Bloc tendeur hydraulique 534 0014 10 pour courroie d'accessoires

Référence INA: 534 0014 10

Changement de matériau:

Image 2: versions de la réf. 534 0014 10 avec œillets en plastique blanc et noir sur l'amortisseur hydr.

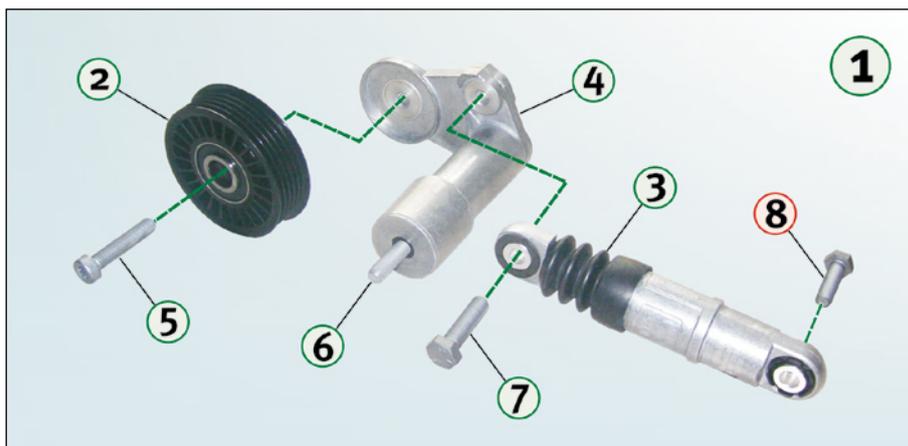
Les œillets en plastique blanc de ce bloc tendeur sont désormais remplacés par des œillets en plastique noir (voir image 2). Durant la phase de transition, les deux versions sont susceptibles d'être livrées. Ce changement n'a aucun impact sur le fonctionnement et les deux versions peuvent être utilisées sans aucune restriction pour les véhicules indiqués.
